PHOTOVOLTAIC INVERTER

PV-S4200-IT

**Amendment to the Operation Manual and
Installation Manual**

Fig.1 Example of installation of the inverter in parallel on same grid line.

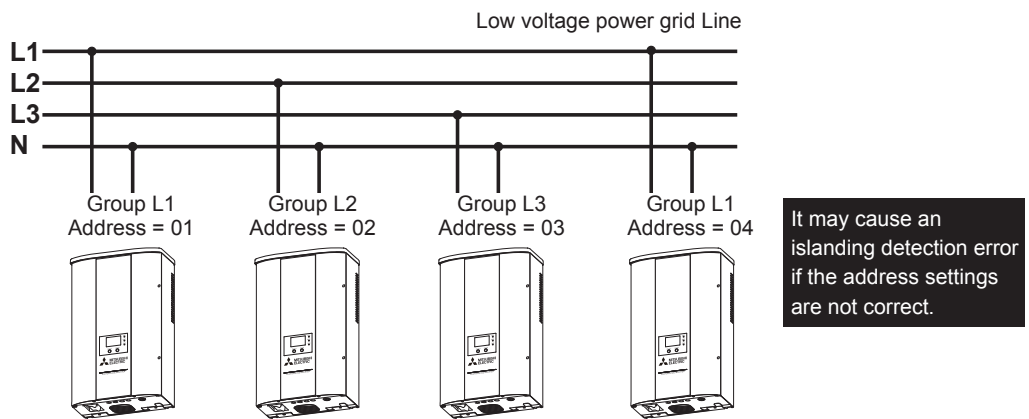
To keep the power balance of the power grid and to operate the islanding detection function correctly, It is necessary to separate the inverters into 3 groups (1 group per phase, see Fig.1) and set the inverter address according to section 9.4 (see p.42 to p.43).

Fig.2 Example of a proper installation for keeping the power balance of the power grid.

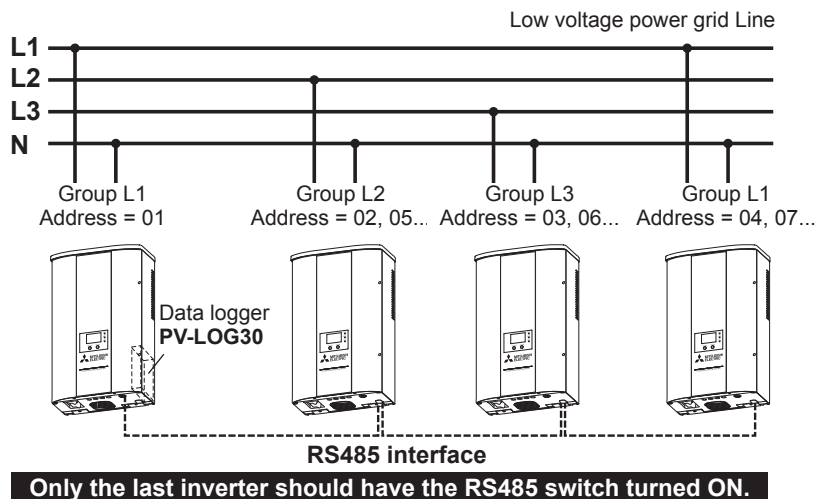
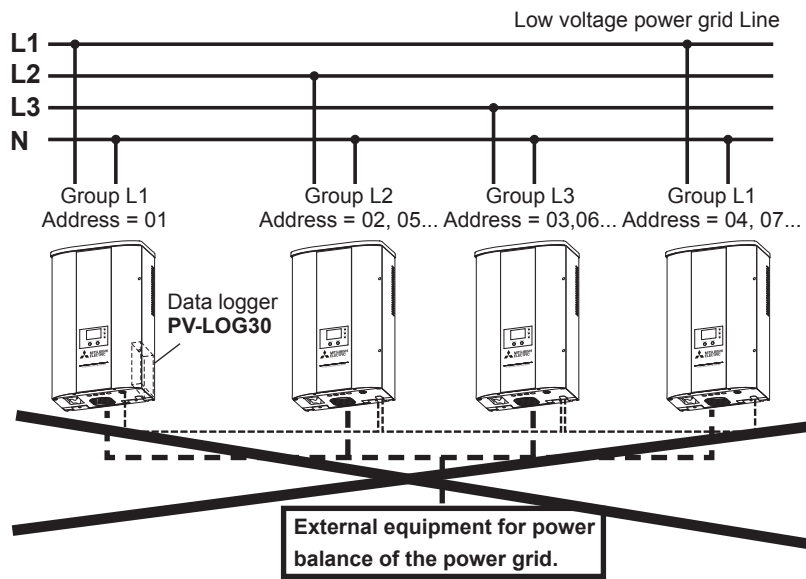
Additionally, the data logger PV-LOG30 should be used to prevent power unbalance of each phase on the power grid line (see Fig.2).

In the case that the data logger PV-LOG30 is already installed, do not connect additional power balance control equipment as it can interfere with the power balance control function of the data logger.

Fig. 1 Esempio di installazione dell'inverter in parallelo sulla stessa rete elettrica.

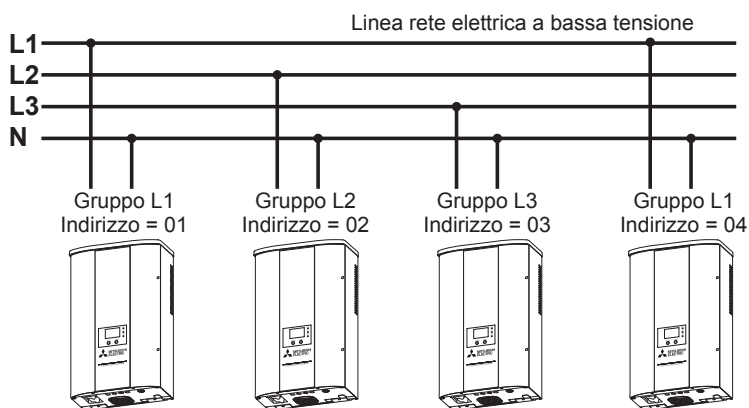
Per mantenere un bilanciamento ottimale tra le fasi (come previsto dalle normative vigenti) e per opzione 1: fare in modo che la funzione di rilevamento dell'islanding operi correttamente, opzione 2: garantire il distacco delle macchine in assenza di rete, è necessario separare gli inverter in 3 gruppi (1 gruppo per fase, vedere fig. 1) e impostare l'indirizzo dell'inverter secondo la sezione 9.4. (vedere da p.18 a p.19).

Se le impostazioni degli indirizzi non sono corrette potrebbe verificarsi un errore di rilevamento del funzionamento in isola.

Fig. 2 Esempio di installazione per il mantenimento dell'equilibrio energetico sulla rete elettrica.

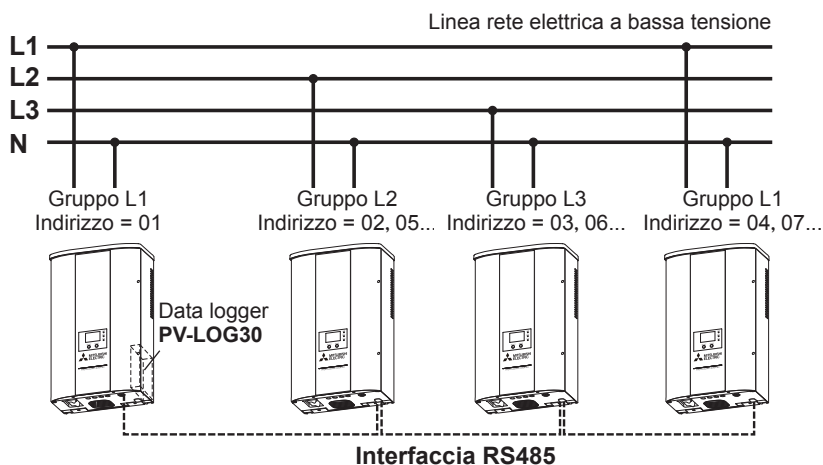
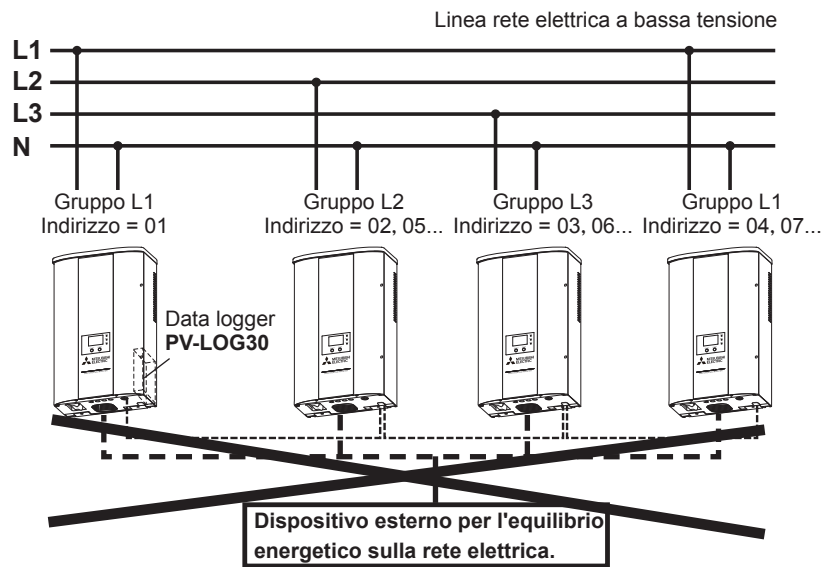
Inoltre, mediante il datalogger PV-LOG30 è possibile prevenire lo squilibrio energetico di ogni fase sulla rete elettrica (vedere fig. 2).

Soltanto l'ultimo inverter deve avere l'interruttore RS485 in posizione ON.

Se il datalogger PV-LOG30 è già installato, si consiglia di non collegare altri dispositivi per il controllo dell'equilibrio energetico al fine di prevenire problemi di malfunzionamento della funzione di controllo dell'equilibrio energetico del datalogger PV-LOG30.
